COMUNE DI ORBASSANO

VARIANTE DI ADEGUAMENTO AL PRGC

MODIFICA N. 25

RELAZIONE E SCHEDA DI MODIFICA

Scheda unica/a

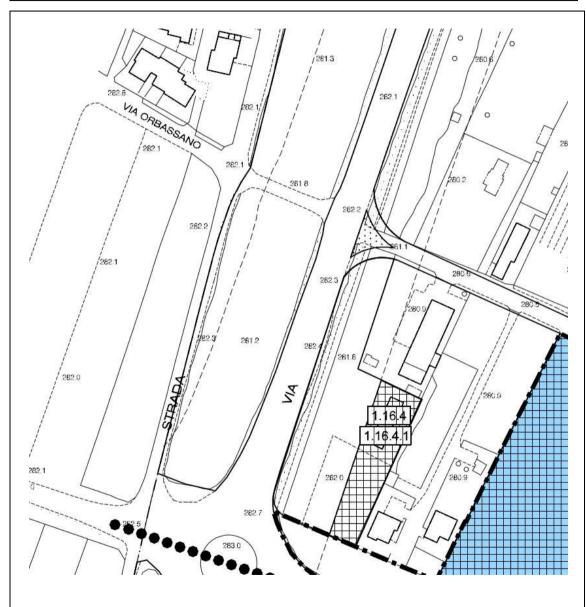
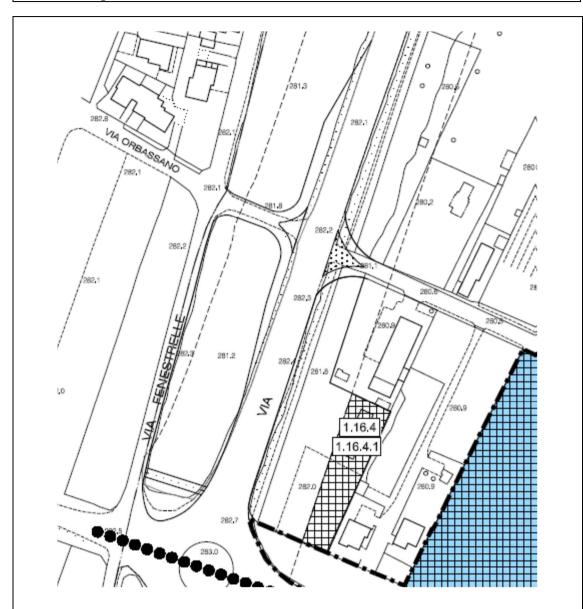
Il piano vigente, per le aree oggetto della presente modifica

- individua graficamente con una linea tratteggiata:
 - il tratto di viabilità esistente compreso tra Via Circonvallazione esterna e Via Fenestrelle (prosieguo della Via Orbassano del Comune di Rivalta e di Via Trento del Comune di Orbassano);
 - il bordo est di Via Fenestrelle nel tratto compreso tra la viabilità di cui al punto precedente fino all'innesto di Via Fenestrelle con Via Giaveno, in prossimità della rotatoria con Via Circonvallazione esterna:
- riporta, per la viabilità esistente nel tratto compreso tra il pozzo dell'acquedotto municipale, fino all'innesto con la Via Giaveno, la denominazione "Strada Ca' Bianca"
- prevede la destinazione urbanistica AP agricola produttiva per l'area compresa tra Via Circonvallazione esterna e Via Fenestrelle

Estratto cartografico: Tavv. P3.1.1 – P3.1.2 del PRGC modificato

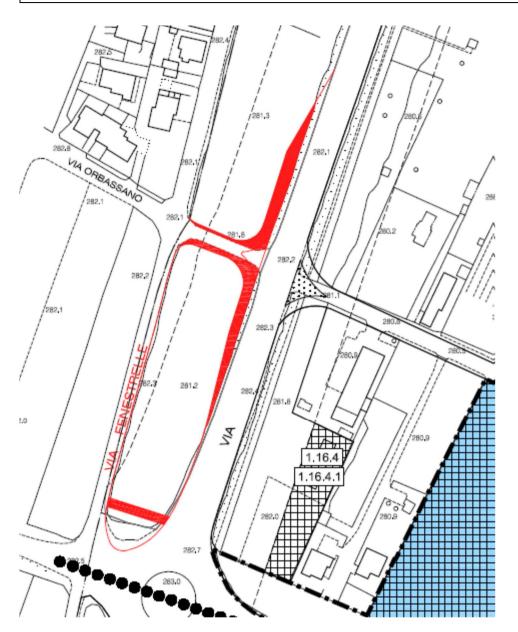
Le tavole P3.1.1– Territorio urbanizzato – concentrico (parte nord) e P 3.1.2 Territorio urbanizzato – concentrico (parte sud), in scala 1:2000 vengono così modificate:

- si riconosce come viabilità esistente e si amplia il tratto di strada compreso tra Via Circonvallazione esterna e Via Fenestrelle (prosieguo della Via Orbassano del Comune di Rivalta e di Via Trento del Comune di Orbassano)

- si individuano idonei innesti in ingresso ed in uscita del tratto di strada di cui al punto precedente mediante corsie di accelerazione e decelerazione su Via Circonvallazione esterna (SP143) in ampliamento della medesima

- si modifica migliorandolo funzionalmente, ovvero ridisegnandolo secondo una nuova geometria, l'innesto di Via Fenestrelle con Via Giaveno, in prossimità della rotatoria su Via Circonvallazione esterna

MODIFICHE CARTOGRAFICHE: SOVRAPPOSIZIONE PRG VIGENTE/VARIANTE

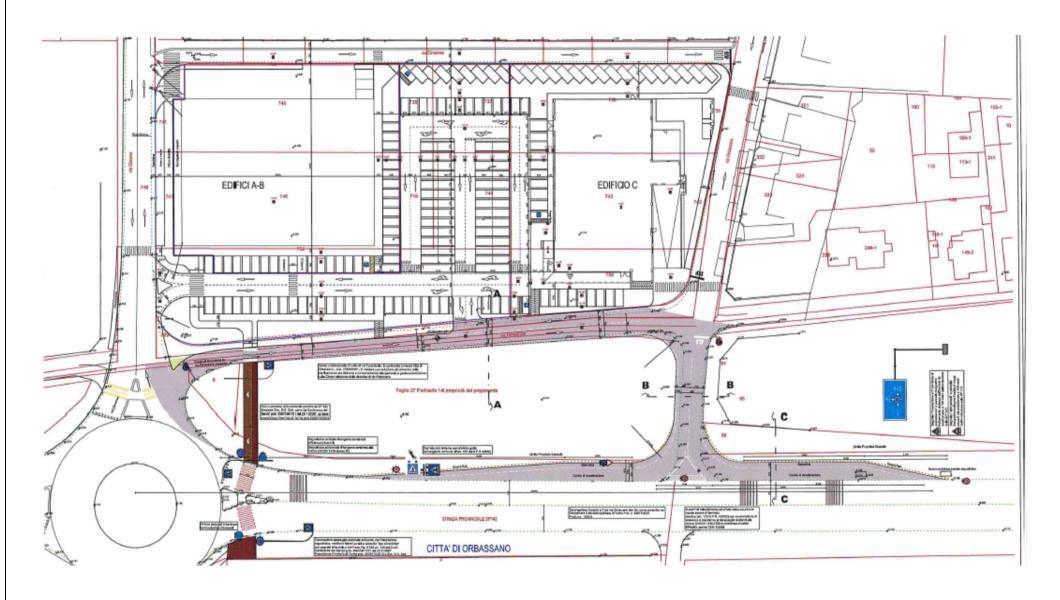
Vengono individuate in rosso le aree e gli elementi oggetto di modifica
